P25
P31
P37

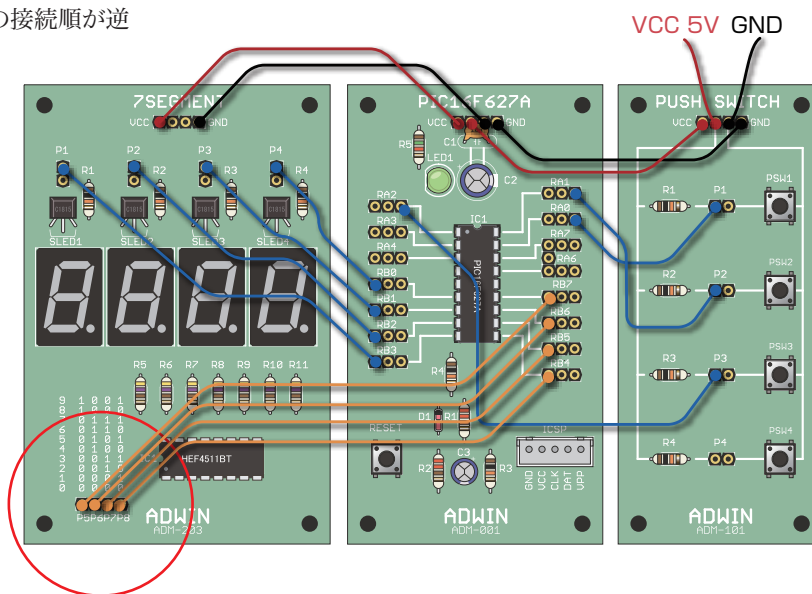
配線図 RB4~7の接続順が逆

P42

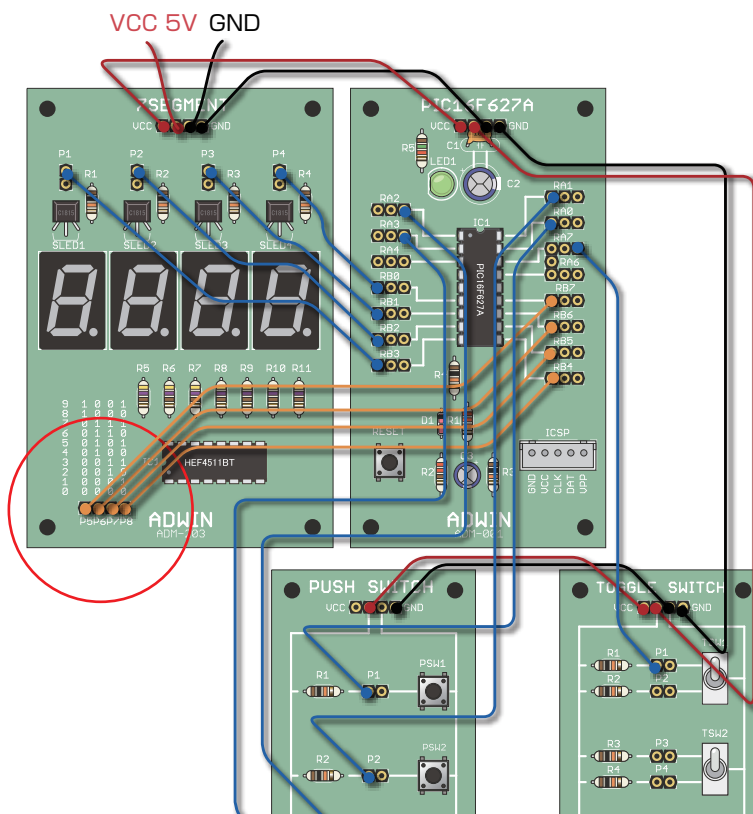
配線図 RB4~7の接続順が逆

P52

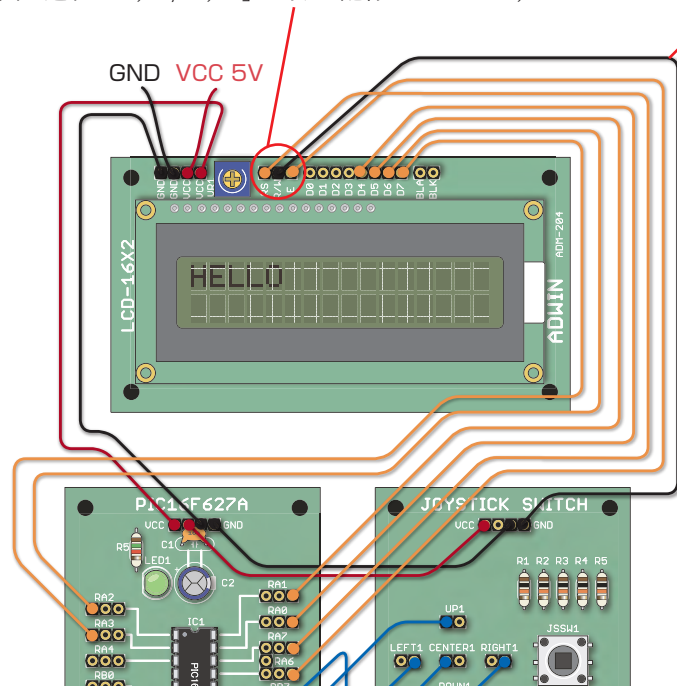
LCDボードの「E, R/W, RS」の並び順が誤り
正しくは下図の通り「RS, R/W, E」の順 配線は RS⇔RA7, E⇔RA6

R/W端子をGNDに接続

P59

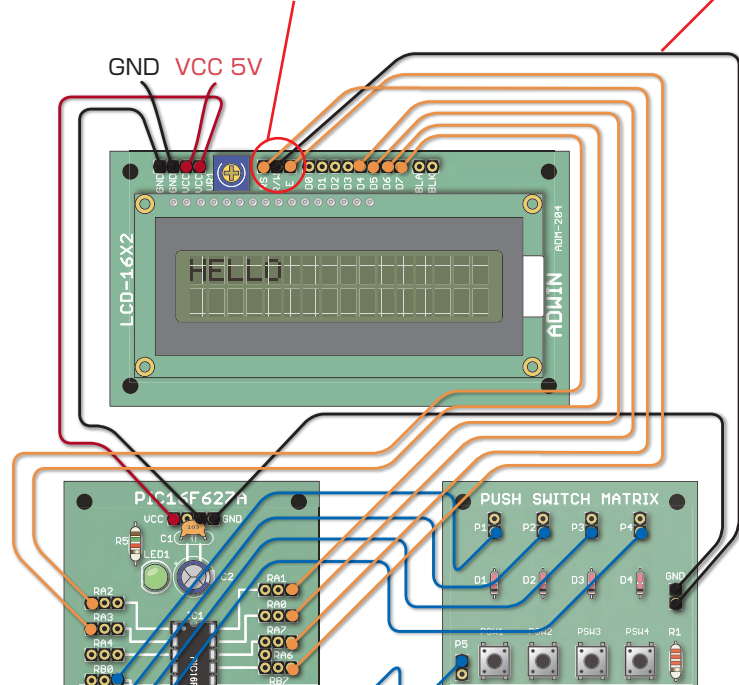
LCDボードの「E, R/W, RS」の並び順が誤り
正しくは下図の通り「RS, R/W, E」の順 配線は RS⇔RA7, E⇔RA6

R/W端子をGNDに接続

P60

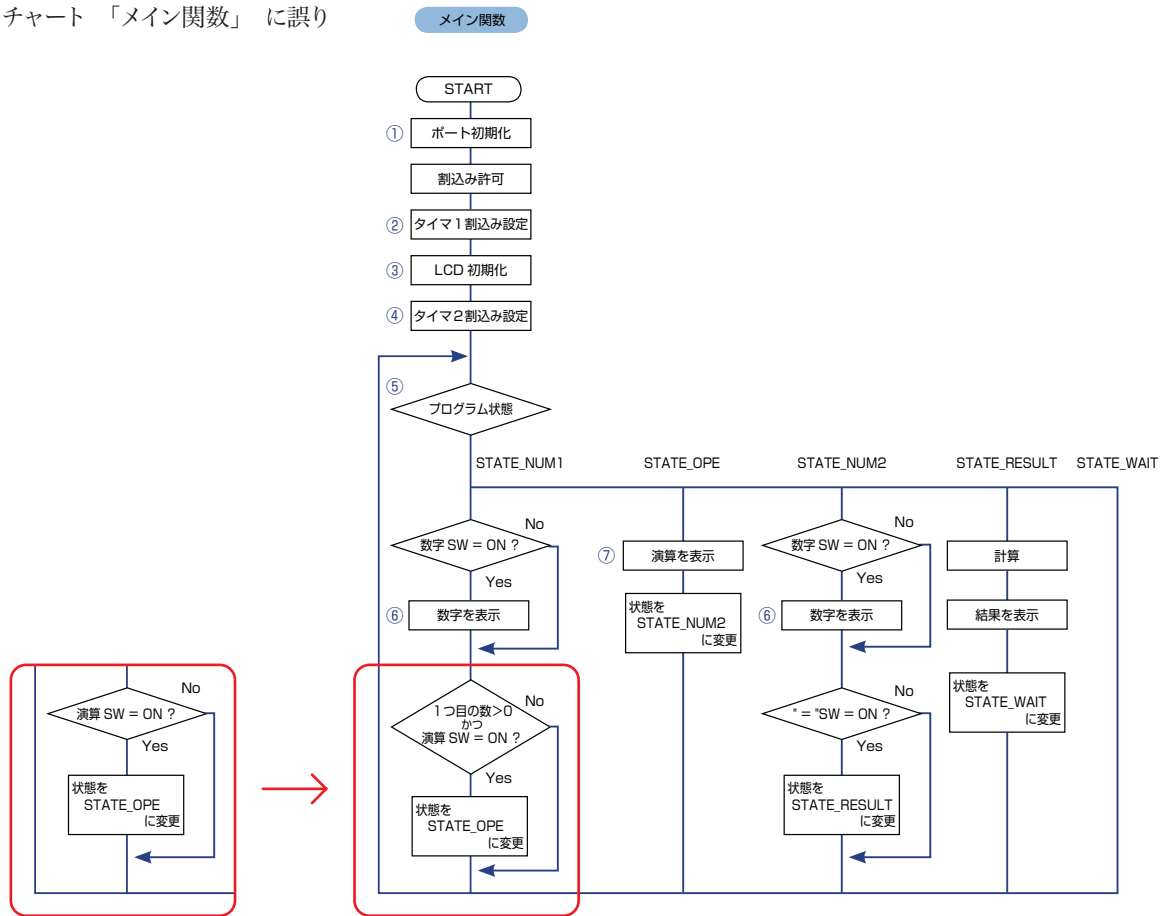
フローチャート 「メイン関数」 に誤り

P65

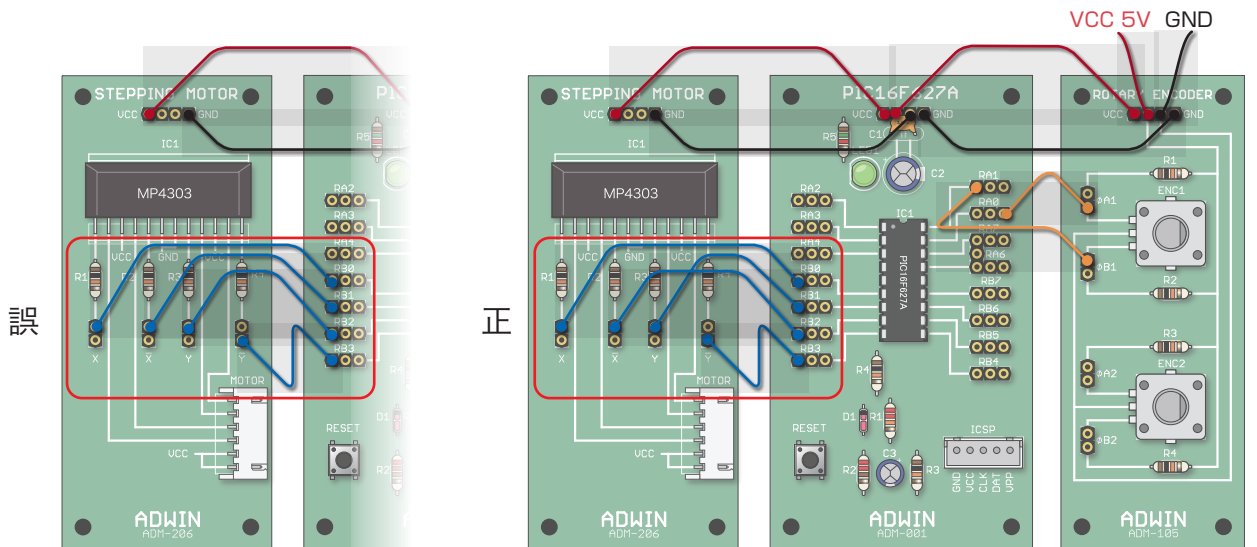
配線図 RB1と2の接続順が逆
